SUPERINTENDENCIA DE INDUSTRIA Y COMERCIO			
RAD:	11-169698- -15	FECHA:	2014-05-20 11:08:07
DEP:	2020 DIRECCION DE NUEVAS CREACIONES	EVE:	378 FASE NACIONAL INCLUIDO CAPITULO I
TRA:	11 PCT-PATENTE DE INVENCION CAPITULOS I Y II	FOLIOS:	6
ACT:	519 PRESENTACION

Asunto: Radicación: 11-169698- -15
Trámite: 11
Evento: 378
Actuación: 519
Oficio: 5968
Folios: 6

Título de la solicitud: “Un parche con dispositivo estimulador de nervios transcutáneo eléctrico”.

Figura 1 del documento US 2005/0181341

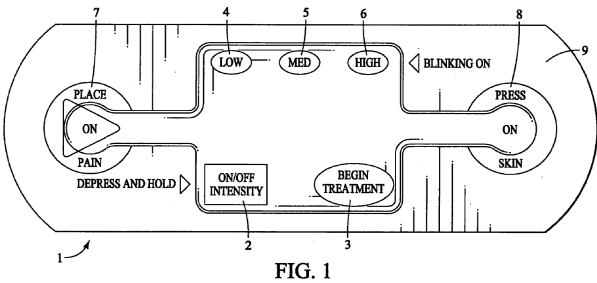
Los documentos D1 y D2 se consideran el estado de la técnica cercano a la invención definida en la reivindicación 1 porque divulgan un aparato autónomo de la estimulación electrónica musculo-esquelético (resumen, Fig. 1) en el caso de D1, y para D2 un aparato para la prevención y el tratamiento de las náuseas y vómitos por la estimulación simultánea eléctrica del pericardio meridiano (resumen, Fig. 2A).

La diferencia entre la invención, definida en la reivindicación 1 y un aparato autónomo de la estimulación electrónica musculo-esquelético de D1 consiste en que D1 no divulga un LED que cuando está encendido, indica que el dispositivo está operando.

- Reivindicación 2: las pestañas (9) tienen extremidades redondeadas (D1: Fig. 1).
- Reivindicación 3: la forma redondeada de los electrodos (D1: elementos 7 y 8; Fig. 1).

- Reivindicación 6: los tres botones (4, 5, 6) están alineados (D1: Fig. 1).
- Reivindicación 7: el botón (2) de encender/apagar; el LED y el botón (2) de control de intensidad de corriente están alineados a lo largo del alineamiento de los botones (4, 5, 6) de control de intensidad de corriente (D1: Fig. 1).
